URGENT – ACTION CORRECTIVE DE SÉCURITÉ

FMI 15116

Objet : Problème de sécurité sur le terrain

Produits concernés : GE OEC® Fluorostar 7900

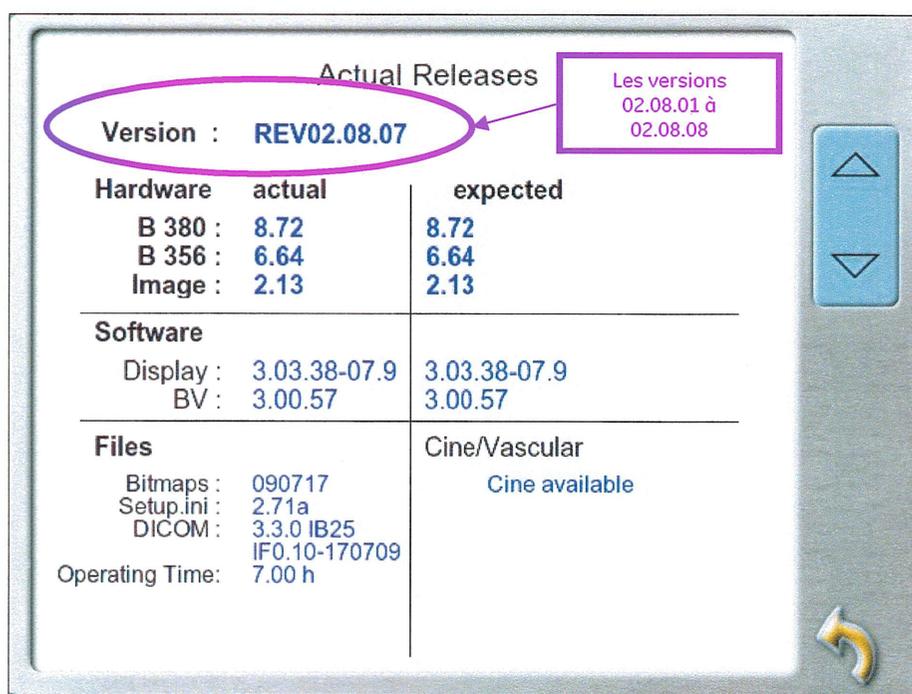
Nous avons pris connaissance d'un problème pouvant entraîner le blocage de l'écran tactile si, pendant le processus d'enregistrement Cine, les boutons Pause/Avance/Retour sont enfoncés sur les systèmes **GE OEC® Fluorostar 7900** équipés des versions logicielles 02.08.01 à 02.08.08. Une fois que la série d'enregistrement CINE est arrêtée, le système déclenche automatiquement le processus d'enregistrement CINE sur le disque dur et relance la série CINE sur le moniteur A et l'écran tactile (comme prévu). Si, pendant la relance automatique du processus d'enregistrement CINE, le bouton pause -- et par la suite les boutons avance/retour des images -- sont enfoncés, l'image peut se bloquer au moment où l'application Fluorostar se termine automatiquement. Dans cette situation, le système produit une alarme sonore répétitive et les LED des touches non-programmables clignotent. Un redémarrage est nécessaire pour faire fonctionner de nouveau le système. Lorsque l'application se termine ainsi pendant le processus d'enregistrement CINE, la bande CINE n'est pas entièrement sauvegardée. Les images n'ayant pas été enregistrées avant que l'application ne se termine sont perdues.

Votre représentant du service après-vente GEHC OEC vous contactera prochainement afin d'organiser l'installation gratuite du logiciel correctif. Tant que le logiciel correctif n'a pas été installé sur votre système, veuillez ne pas appuyer sur les touches de l'écran tactile pendant le processus d'enregistrement Cine. La progression de l'enregistrement Cine est visible sous forme de % de texte

numérique dans la barre d'état inférieure et sous forme d'une barre mobile sur le périmètre de l'image.
